## Technische Änderung für M23 FixCon Verteiler

die passiven Verteiler mit FixCon-Schnellanschluss und vertikalem M23-Steckverbinder werden geändert.  
Bitte leiten Sie diese Produktänderungsmitteilung (PCN) an Ihre Mitarbeiter und ggf. an Ihre Kunden weiter.

Altes Design	Neues Design

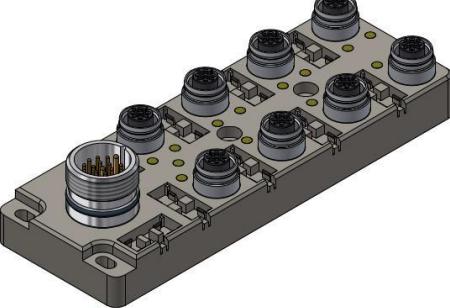
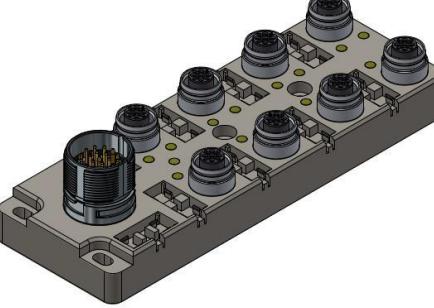
Bislang wurde für den M23-Steckverbinder des betroffenen Artikels ein bleihaltiges Material verwendet. Im Zuge der Umstellung wird dieses auf ein bleifreies Material umgestellt. Des Weiteren verfügt der M23-Steckverbinder im neuen Design eine geänderte Kontur, wodurch der Anschluss von M23-Steckverbindern mit Schnellanschluss ermöglicht wird. Durch die Änderung ergeben sich Abweichungen in den Abmaßen zu dem bestehenden Artikel. Alle weiteren technischen Spezifikationen bleiben identisch.

Einsatz von bleifreiem M23-Steckverbinder mit Schnellanschluss-Kontur

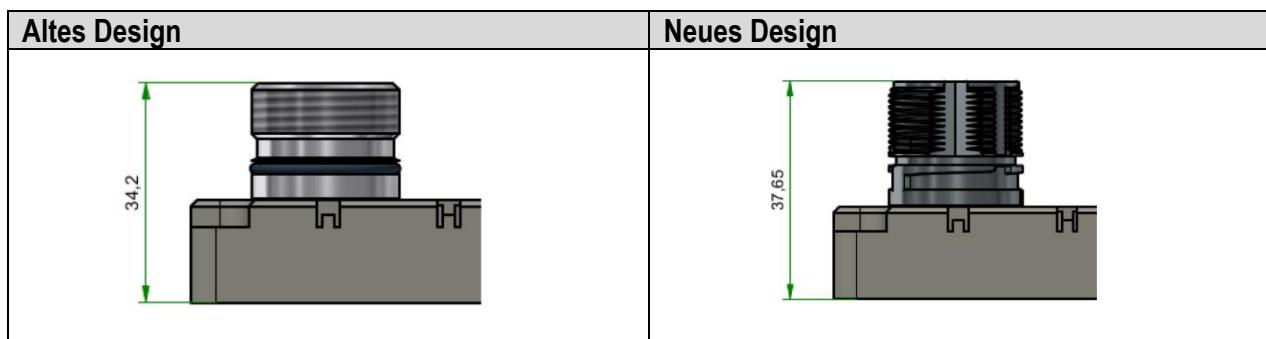
Der M23-Steckverbinder war bisher als bleihaltige Variante und einem Standard M23-Gewinde ausgeführt. Im Zuge der Produktänderung wird ein bleifreier M23-Steckverbinder (ohne RoHS-Ausnahme nach 6c) eingesetzt.
